CCR-VIA -- COMITATO DI COORDINAMENTO REGIONALE PER LA VALUTAZIONE D'IMPATTO AMBIENTALE

Giudizio n° 4401 Del 07/11/2024
Prot. n° 24/0294083 Del 16/07/2024

Oggetto: Cava in località S. Quirico DI3/42 dello 03/04/2003 - modifica, adeguamento morfologico, risanamento ambientale finale

Tipo procedimento: Verifica di assoggettabilità a VIA ai sensi dell'art. 19 del D.Lgs. 152/06 e ss.mm.ii.

Carta dei vincoli PRG - (riproduzione parziale 1:2.000)

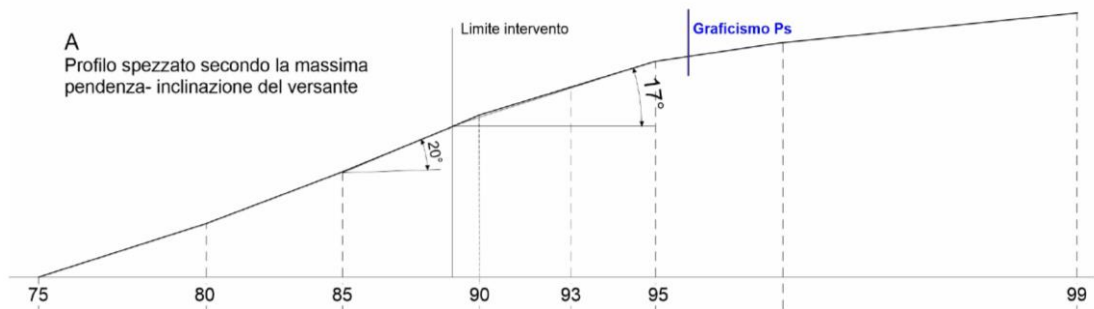
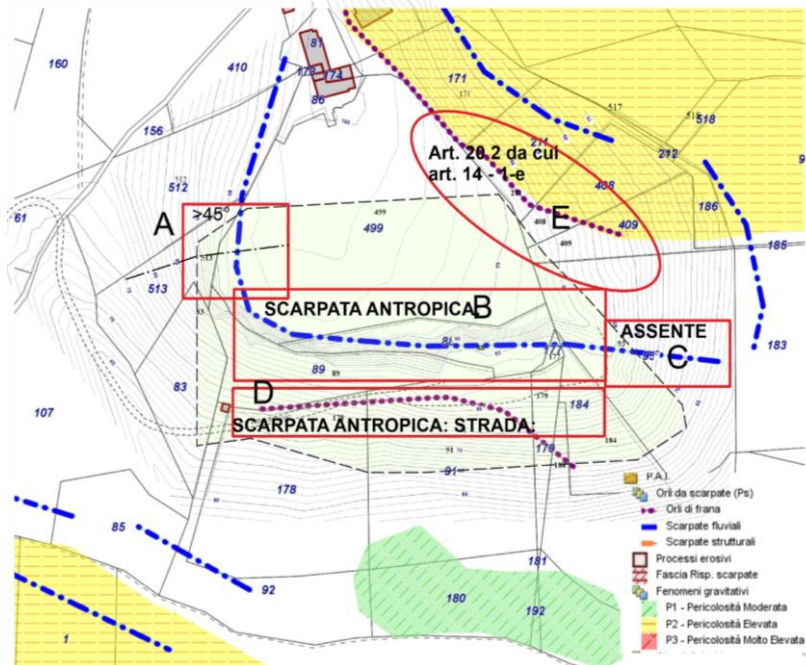
Considerato che l'area interessata dal perimetro del progetto è sottoposta a vincoli di PAI (scarpate di erosione fluviale e orli di frana);

Preso atto della nota prot. n. 349314 del 06/09/2024 dell'Autorità di Bacino con la quale si sottolinea che: “*dal confronto tra le cartografie pubblicate e la Carta della Pericolosità del Piano Stralcio di Bacino “PAI” dell’Abruzzo, risultano interferenze dell’area di cava con alcuni graphicismi lineari di pericolosità da scarpata - Ps. In merito a ciò si comunica che, ai sensi delle norme vigenti e per prassi con analoghi procedimenti:*

- *la corretta trasposizione degli orli di scarpata e l'apposizione delle relative fasce di rispetto è un compito esclusivo del Comune, ed avviene tramite Deliberazione Consiliare;*
- *in assenza di tale adempimento la fascia di rispetto generata dalla scarpata deve intendersi essere estesa, a favore della sicurezza, da 60 m a monte dell'orlo e fino all'impiuvio sottostante;*
- *all'interno di tali fasce “Tutte le attività estrattive in esercizio ... non possono essere oggetto di ampliamento” e “I lavori di estrazione vengono conclusi nei modi e nelle forme previste dalla concessione o autorizzazione vigente”;*

prioritariamente è necessario definire le fasce di rispetto delle scarpate così come riportato nella nota dell'Autorità di Bacino.
